Leserbrief

Zeitschrift: **Werk, Bauen + Wohnen**

Neue Ideen ohne Ideen, Beitrag von Ernst Hubeli im W,B+W Nr. 1/2 1986

Leider werden in «Werk, Bauen+Wohnen» selten Wettbewerbe besprochen. Wenn dem «Ideenwettbewerb Seeufergestaltung Zug» an prominenter Stelle so viel Platz eingeräumt wird, ist das erfreulich. An sich ist es selbstverständlich, dass bei Kritiken von Wettbewerben einige journalistische Grundregeln beachtet werden. So müssten Teilnahmebedingungen, Zielsetzungen und Randbedingungen des Wettbewerbsprogrammes kurz, aber korrekt wiedergegeben und mindestens das erstprämierte Projekt inklusive dessen Beurteilung durch das Preisgericht klar und gut lesbar dargestellt werden. Dass dann die Aufgabenstellung und die Wettbewerbsergebnisse in Frage gestellt oder aus anderen Blickwinkeln kommentiert werden können, versteht sich von selbst. Die Begründung dieser Kritik sollte jedoch für den Leser verständlich sein.

Modellfoto des 1. Preises. Verfasser: Urs Zumbühl, Architekturstudent EPFL, Lausanne, Zug

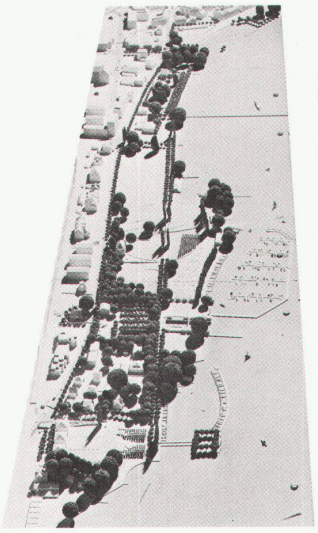
- Dem ersten Preis einen vollständigen Mangel an Ideen zu attestieren und das Projekt, nur weil es unprätentiös und unspektakulär erscheint, mit einer Handbewegung vom Tisch zu kehren, ist zumindest unsachlich. Dies ist dann besonders bedauerlich, wenn der Verfasser nicht ein bekannter Architekt ist, sondern ein Student.

Gesamtkonzept: Dem Projektverfasser gelingt es, auf verschiedenen Ebenen einen interessanten Beitrag zur Problematik zu leisten. Ein Gesamtkonzept wird klar zum Ausdruck gebracht und formal gemeistert. Eine klare Fussgängerachse durchquert die ganze Uferpartie rückgratartig und findet in der Gestaltung des Oeschwiesenbereiches ihren markanten Abschluss. Der erlebnisreiche Parcours wird vom Stadtzentrum durch die bestehende Baumallee bis zur Oeschwiese geführt. Die Projektelemente: Bauten, Route, Wege, Bäume in verschiedenen Formen, Grössen, aber auch Mauer, Wasser und Landteile sowie deren Kontaktzonen sind sorgfältig studiert. Die Seeuferzone gewinnt im Vergleich zur heutigen Situation an urbaner Präzision. Es gelingt dem Verfasser, den spezifischen Charakter des Ortes sichtbar zu machen.

Katastrophenbucht: Auf der Rigianlage wird ein Kulturzentrum errichtet (eingeschossige Randpavillons mit dreieckförmigem Vorplatz, der sich für vielfältige Nutzungen eignet), ein guter Vorschlag. Die unveränderte Seebucht wird zurückhaltend gefasst durch einen Steg und ein Rondell in der Achse der Alpenstrasse.

Alpenquai-Schützenmatt: Die Platzanlagen und Wegführungen bei der Turnhalle sind gut gelöst. Zwischen der Turnhalle und der Hafenzufahrt entsteht eine grosszügige und vielfältig nutzbare Freifläche. Als gestalterisch interessanter Kontrast wird in die Freifläche ein kreisförmiges Element mit dem Siehbach als Durchmesser eingelegt. Die aus der Gesamtkonzeption resultierende Allee beschränkt den Ausblick von den Freiflächen zum See. Die Lage des Seerestaurants ist eher ungünstig, da der Ausblick beschränkt ist und die Zufahrt über die Fussgängerachse erfolgt.

Hafen und Wassersport: Bezüglich Hafen und Wassersport handelt es sich um eine funktional sehr gute und überzeugende Anlage. Für den Wassersport steht ein vielfältiges Angebot an Plätzen und Einstellmöglichkeiten zur Verfügung, welche jeder Sportart ihre eigenen Entfaltungsmöglichkeiten bietet und trotzdem eine gesamtheitliche Lösung darstellt. Die Bootshütten liegen zentral. Sie sind gut plaziert und auf kleinem Raum untergebracht. Die Parkplätze mit den Slipanlagen sind konzentriert und nebeneinander liegend angeordnet. Der Ruderclub ist gut plaziert. Der Hafenplatz kann vielfältig genutzt werden.

Oeschwiese: Die Konzentration von Nutzungen auf der Oeschwiese und deren Strenge sowie konsequente Gestaltung ist beachtenswert. Die Lage des Hotels an dieser Stelle ist gut.

CH 91: Als Folge des Grundkonzeptes werden die verlangten Nutzungen für die CH-91 ebenfalls auf der Oeschwiese konzentriert und damit in Bezug zum Stadtzentrum zu peripher angeordnet.
